**BŪVATĻAUJA NR. BIS-BV-4.2-2018-108**

1. Objekts **Auto stāvlaukuma izbūve Ventspils augsto tehnoloģiju parks Nr.7, Ventspils**
2. Pasūtītājs **VENTSPILS BRĪVOSTAS PĀRVALDE, 90000284085, Jāņa iela 19, Ventspils, LV-3601, 28378787, maris.petrovskis@vbp.lv**

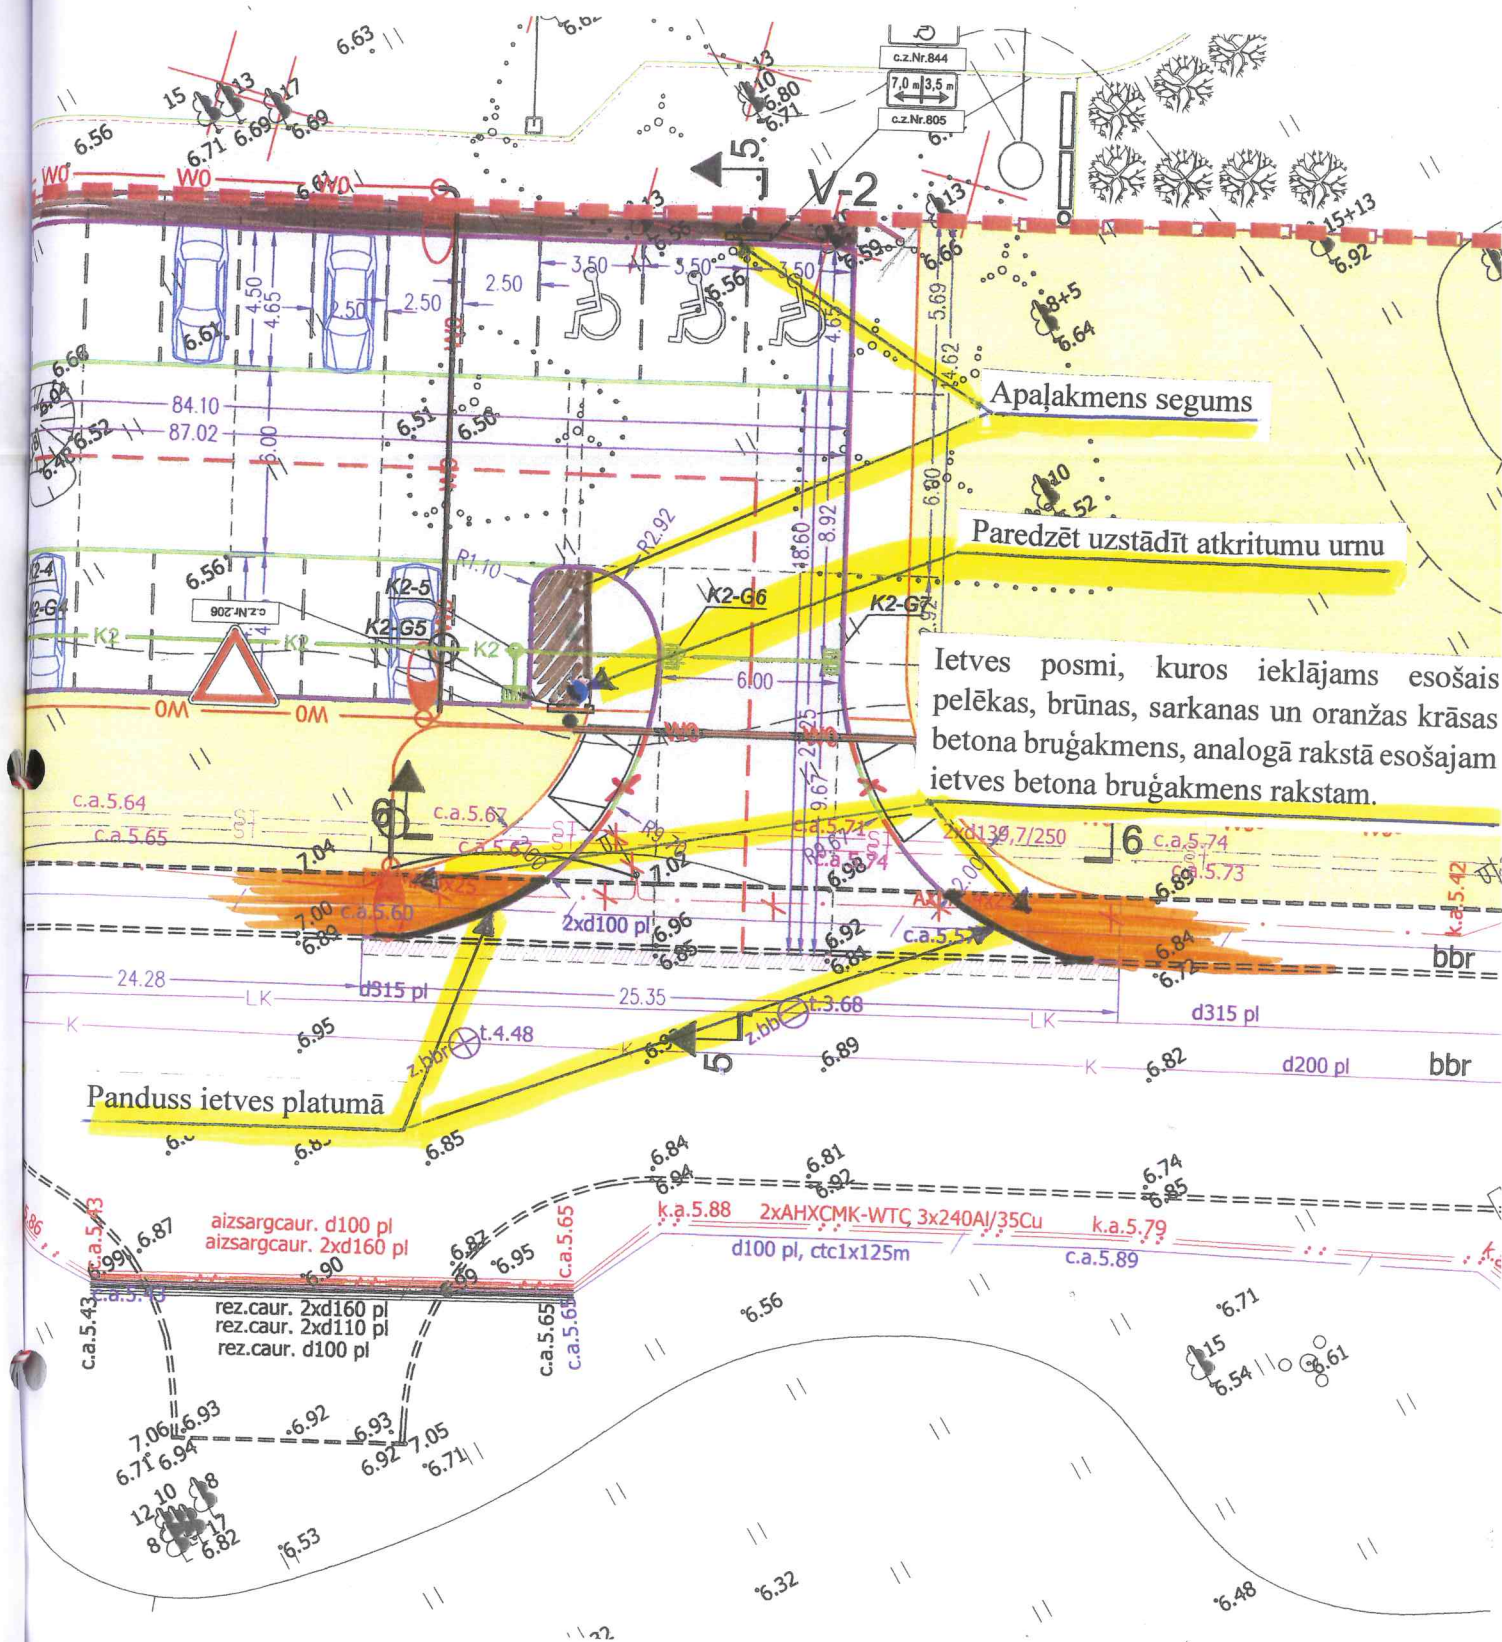
8.5.	Starp autostāvvietām, to atdalīšanai paredzēt divas līnijas melna Nostalith-L betona bruģakmens risinājumā.
8.6.	Zonā starp autostāvvietām un žogu paredzēt apaļakmens segumu.

8.7.	Koriģēt ietvju risinājumu un apaļakmens bruģa izbūves zonas, atbilstoši pielikumā norādītajam.
8.8.	Autostāvlaukuma zonā paredzēt uzstādīt divas ražotāja “Contenur”, dizaina „Milenium 80 cowl top” atkritumu urnas ar smēķētāju nodalījumu, novietni un dizainu skatīt pielikumā.
